SERVICE INFO – INA 0015

Новый болт – натяжной ролик 531 0342 30

LuK AS номер: 531 0342 30

Рис. 3: Болт LuK-AS

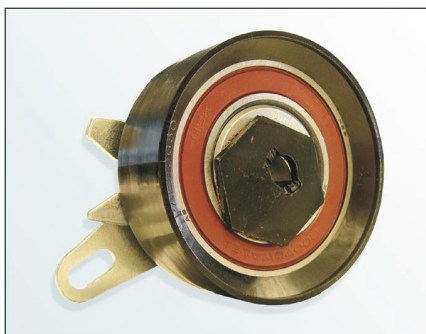
•В соответствии с непрерывным развитием нашей продукции и гарантии качества, LuK-AS в данный момент поставляет новый болт (рис.3) с натяжным роликом **531 0342 30**

.Особенности:

- Плоская шляпка болта под Torx
- Диаметр шляпки болта 18,5 мм.
- Класс прочности болта 10.9
- Нанесен состав фиксатора резьбы
- Усилен самозатяг

LuK-AS рекомендует заменять «оригинальный» болт (рис.2) своим болтом.

Момент затяжки : 20 ± 1,5 Нм
